ANEXO II. PROCESO DE PARTICIPACIÓN PÚBLICA

INFORME N°: 1

En lo referente al documento: Modificación Puntual del P.E.P.R.I. de Velluters en el ámbito de las calles Balmes, Carniceros, Guillem de Castro, Lope de Rueda, Murillo, Palomar, Quart, Santa Teresa y Villena, hay que atender a los informes emitidos desde la **Oficina Técnica de Planeamiento** y desde el **Servicio de Transportes y Circulación**.

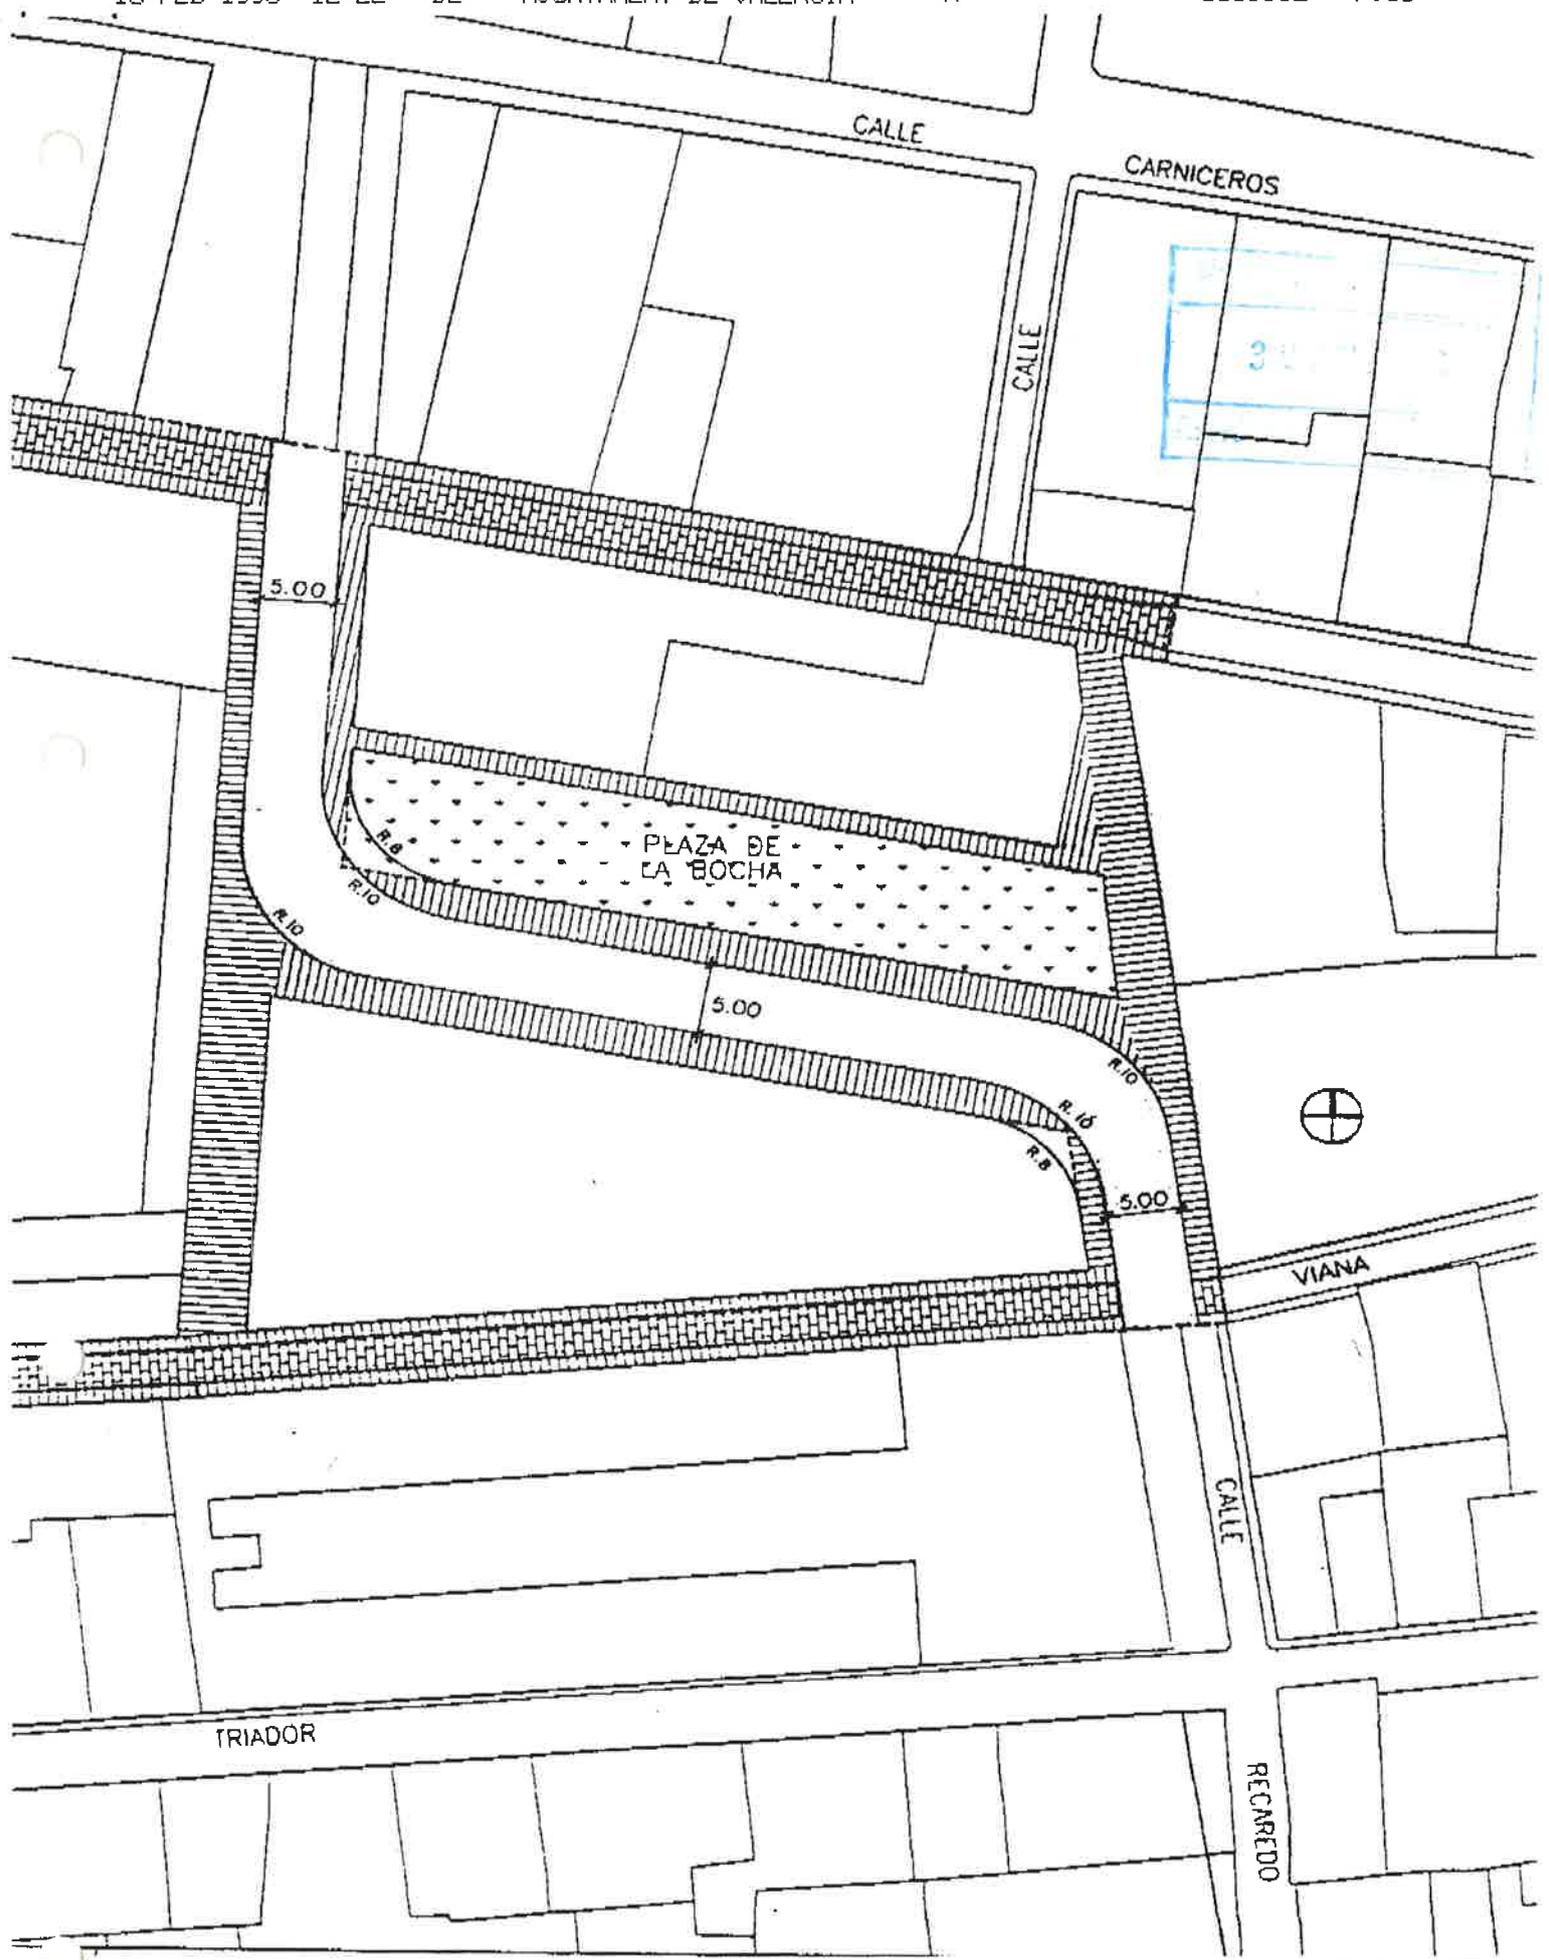
- **Este Servicio tiene previsto una línea de microbús a través de las calles Carrasquer, Arolas, Foios y Recaredo. Se solicita, a tal fin, calzadas de 5m. y aceras superiores a 1,5m. Se dice, asimismo, que los radios de giro, a lo largo de este vial son, en general, insuficientes o inexistentes.**

En reunión mantenida entre técnico redactor y el Jefe de Servicio de Transportes y Circulación, se solicitó que se especificara, por parte del Ayuntamiento, el radio de giro necesario para el microbús. De acuerdo con esta solicitud, se remitió desde el Servicio de Transportes así como de Planeamiento, una propuesta gráfica que se acomodaría a las necesidades del transporte público mencionado. En esta propuesta se indican radios de giro de 10m. en la línea de bordillo, siendo en la U.E.6 idénticos en aceras enfrentadas. Interpretamos que este radio de 10m. es el que debe medirse a eje de calzada. Asimismo, se dimensionan las calzadas con 5m. de ancho, no indicándose dimensión mínima para las aceras. Atendiendo a la solicitud expresada por el Ayuntamiento para cada una de las zonas:

Así, para permitir el radio de giro de 10m. solicitado -entendiéndose éste en el eje del vial-, e intentando limitar el sobredimensionamiento y cambio de escala del espacio urbano, se propone una nueva sección, -que entendemos límite-, de 8m. para la calle Carrasquer. Se podrá dimensionar asimismo la calzada con los 5m. exigidos. La distribución de los 3m. restantes entre las dos aceras se fijará en el Proyecto de Urbanización y a partir del conocimiento de cuales son las previsiones del Servicio de Transportes del Ayuntamiento para la calle Quart. Este conocimiento, -inexistente en el momento actual-, permitirá ajustar el radio de giro en el encuentro entre las dos calles.

En consecuencia, se adjuntan los planos aportados por el Ayuntamiento de Valencia así como la solución propuesta por el equipo redactor de esta Modificación Puntual.
